**Demande d'autorisation par la  
Commission de la capitale  
nationale du Québec pour  
la finalisation des travaux et  
activités de la phase 3 de la  
promenade  
Samuel-De Champlain**

**Tronçon situé entre la côte de  
Sillery et la côte Gilmour, sur le  
territoire de la ville de Québec.**

**ADDENDA AU PROJET DE LA  
PROMENADE SAMUEL-DE  
CHAMPLAIN PHASE 3**

▶  
Coupe 1  
proposée  
du Brise-  
lames

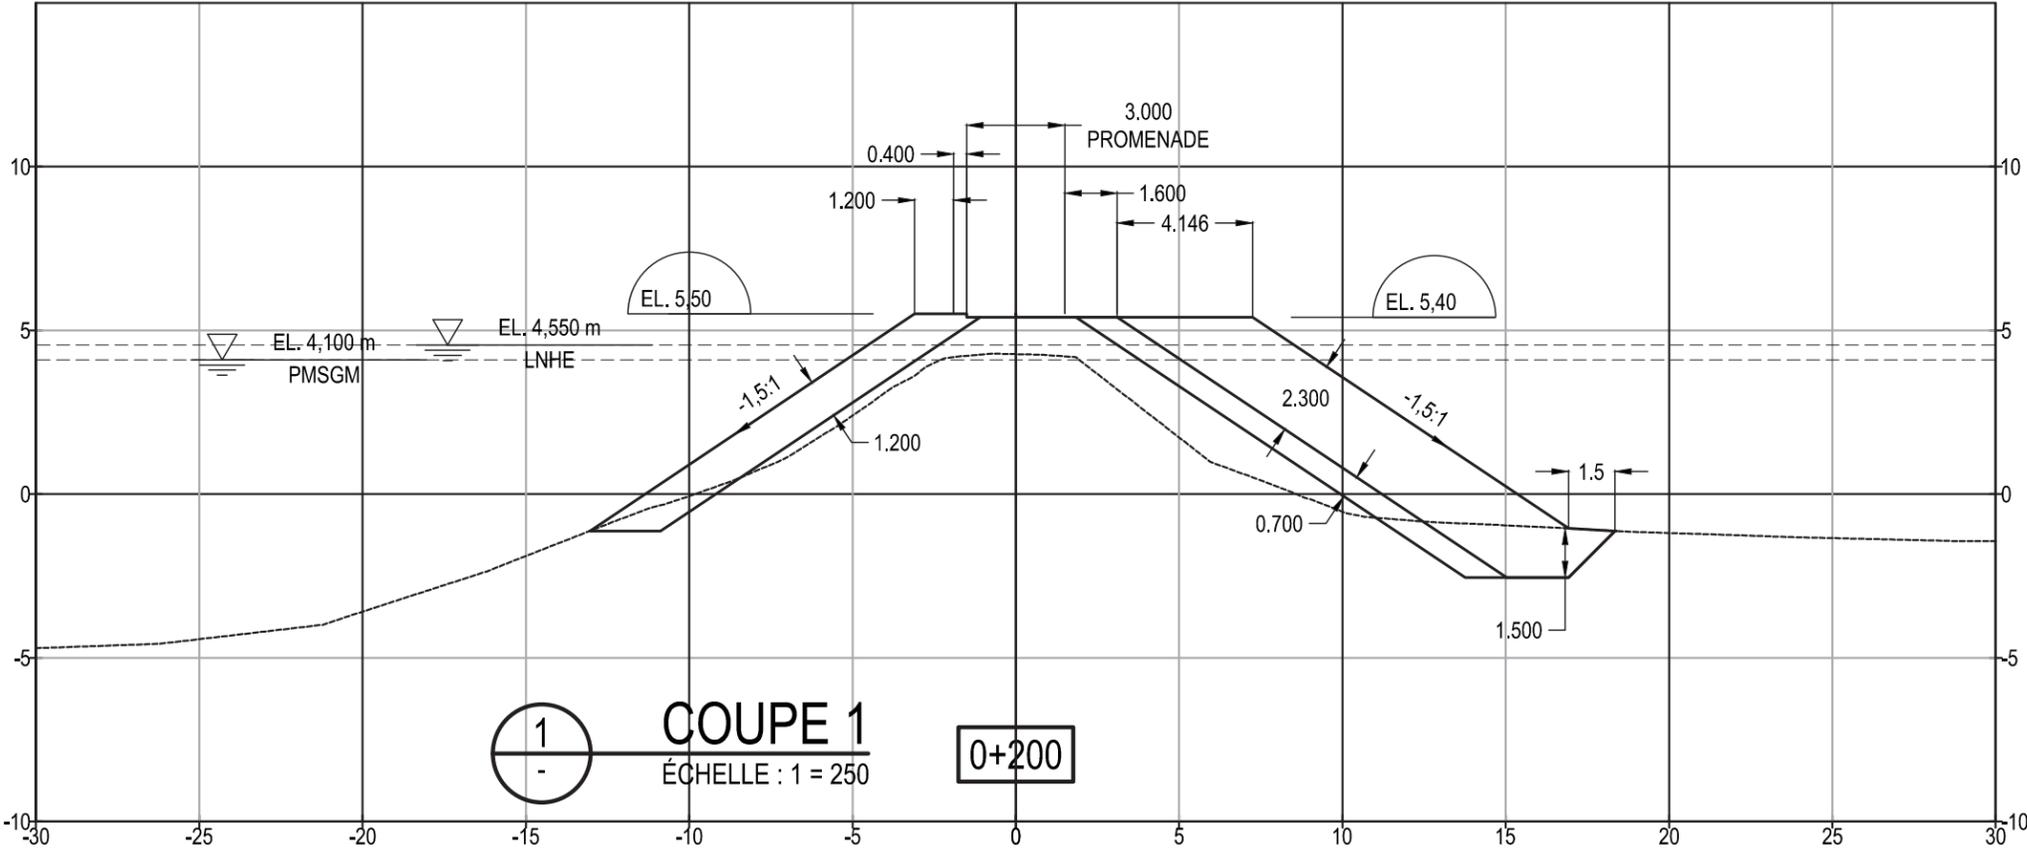
- 1- de ne pas empiéter du côté de la marina afin de ne pas restreindre la largeur du chenal de navigation;
- 2- mettre en place une tablette sur le dessus du brise-lames qui permettra la circulation à des fins d'entretien et de maintenance du brise-lames;
- 3- d'amener la crête du brise-lames à 5,4m d'élévation afin de minimiser les besoins en maintenance et d'assurer la durabilité de l'ouvrage de protection;
- 4- d'aménager une promenade piétonne sur la crête du brise-lames. Il est à noter que la mise en place de la promenade n'a pas d'impact significatif sur l'empiètement dû à la réfection du brise-lames.
